**AVIS RELATIF À LA PROTECTION
CONTRE LES EVENTUELS EFFETS NOCIFS ET NUISANCES
PROVOQUÉS PAR LES RAYONNEMENTS NON IONISANTS
GÉNÉRÉS PAR DES ANTENNES ÉMETTRICES STATIONNAIRES**

Commune : CINEY - Exploitant : ORANGE

Référence exploitant : 299N1_1 / 32299N1_1 / 42299N1_1 / 52299N1_1

Rapport n° 852 / 2024

Figure 1 : Vue en plan des lieux de séjour et des points de contrôle

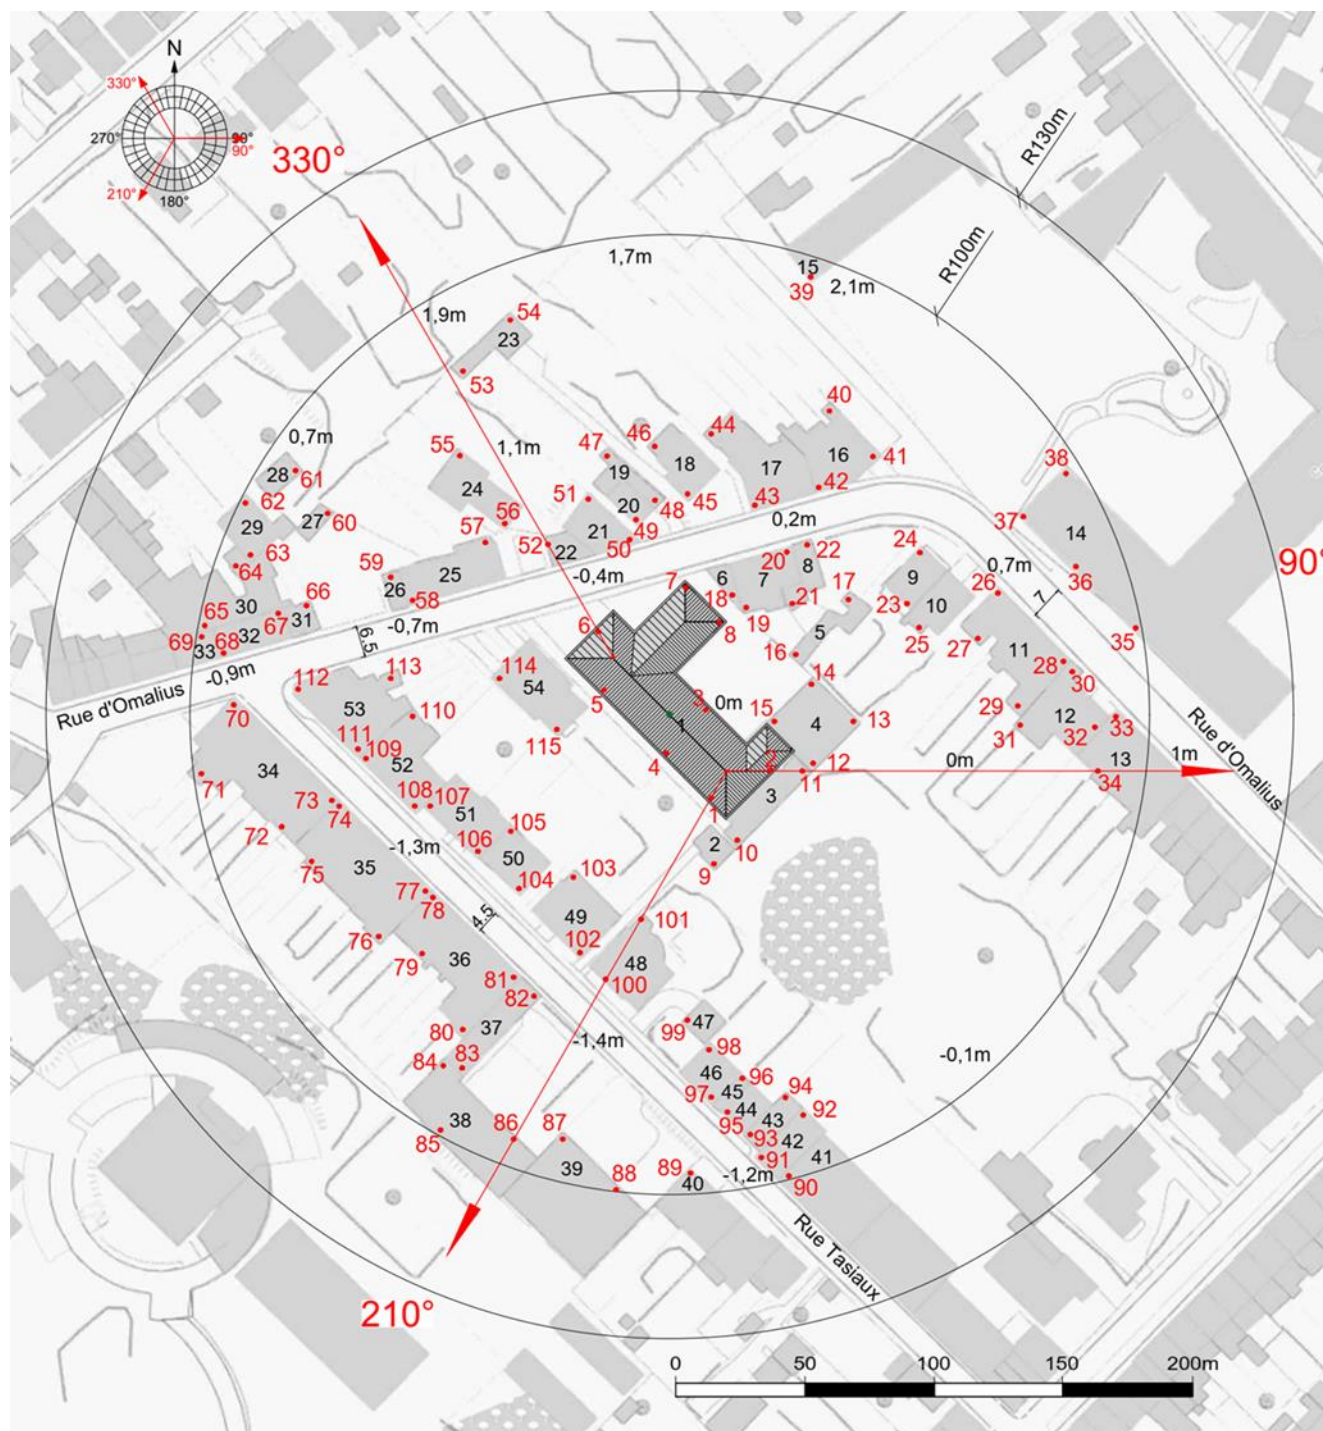
- le numéro du point de contrôle repris sur un des plans de la figure 1;
- le numéro du LS dans lequel se trouve le point de contrôle de la 1^{ère} colonne ;
- l'atténuation d'obstacle prise en compte pour le calcul de l'indice d'exposition dans le LS ;
- le résultat du calcul de l'indice d'exposition.

En ce qui concerne les antennes de l'installation mentionnées dans le tableau 1, la distance maximale à laquelle la limite pourrait être atteinte, à l'extérieur, est égale à 103,3 m. S'il n'y a pas de LS à une distance inférieure, les antennes respectent forcément la limite d'immission.

Dans le cas des LS situés à l'intérieur des bâtiments, une atténuation d'obstacle est prise en compte et il en résulte que la distance maximale à laquelle la limite pourrait être atteinte se réduit à 73,2 m.

Les résultats de l'évaluation décrite au paragraphe 4 indiquent que les antennes émettrices stationnaires de l'installation faisant l'objet du présent avis ne produisent pas, dans un lieu de séjour, un rayonnement électromagnétique maximum supérieur aux limites fixées à l'article 4 du décret.

En conclusion, les antennes émettrices stationnaires faisant partie de l'installation référencée dans le paragraphe 2 et dont les caractéristiques techniques sont résumées dans le tableau 1 **respectent les limites d'immission** fixées à l'article 4 du décret du 8 décembre 2022 (M.B. du 16.12.2022) modifiant le décret du 3 avril 2009 relatif à la protection contre les éventuels effets nocifs et nuisances provoqués par les rayonnements non ionisants générés par des antennes émettrices stationnaires.
